# Hałas z napędu osprzętu

Producent: Opel / Vauxhall  
Modele: Astra H, Signum, Vectra C, Zafira B  
Silnik: Z18XER  
Nr.Ref.: 535 0143 10

Foto1: Wymiana sztywnego koła pasowego na wolne koło pasowe alternatora.

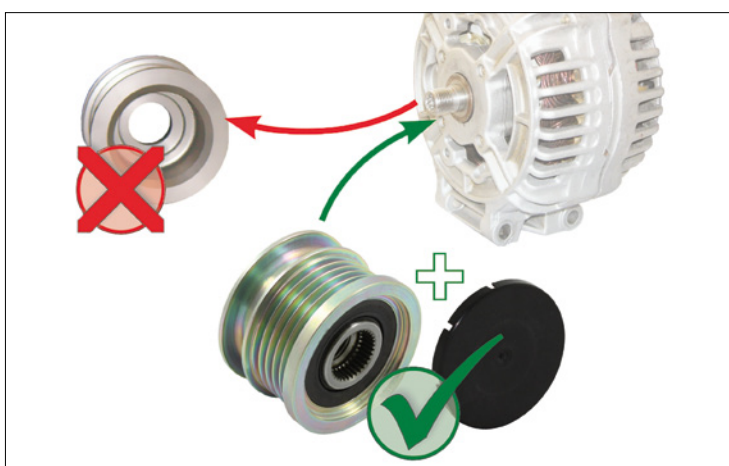
Z powodu silnych drgań paska wielorowkowego, w pojazdach wymienionych powyżej ze sztywnym kołem pasowym alternatora może pojawić się hałas.

Rozwiązaniem dla tych pojazdów jest oferowane przez Schaeffler Automotive Aftermarket wolne koło alternatora. Zmniejsza ono obciążenia w układzie osprzętu, przez co zabezpiecza przed emisją hałasu.

W pojazdach wymienionych powyżej Schaeffler Automotive Aftermarket zaleca wymianę sztywnego koła na wolne koło alternatora 535 0143 10.
